监理工作联系单

工程名称:华达新能源招远齐山镇 150MW 农光互补光伏发电项目 (一期 80MW)

编号: HDZQ-ZHJL-LXD-017

内容: 监理对光伏区 FZ22、FZ23 方阵检查时发现存在以下质量、安全问题:

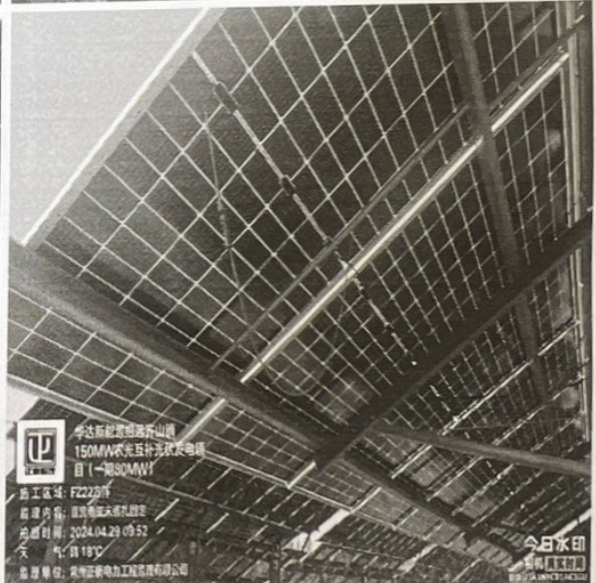
华达新能源招远齐山镇
150MW农光互补光伏发电项目（一期80MW）
施工区：F222万序
监理内容：3KV电缆敷设不足，沟内积水，砖块
不符合要求
拍摄时间：2024.04.29 10:22
天气：晴 18℃
监理单位：常州正源电力工程监理有限公司

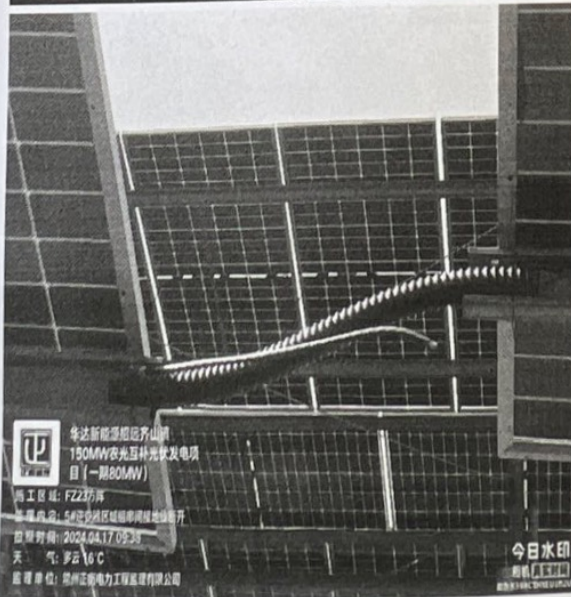
华达新能源招远齐山镇
150MW农光互补光伏发电项目（一期80MW）
施工区：F222万序
监理内容：后部安装5
拍摄时间：2024.04.29 09:52
天气：晴 18℃
监理单位：常州正源电力工程监理有限公司
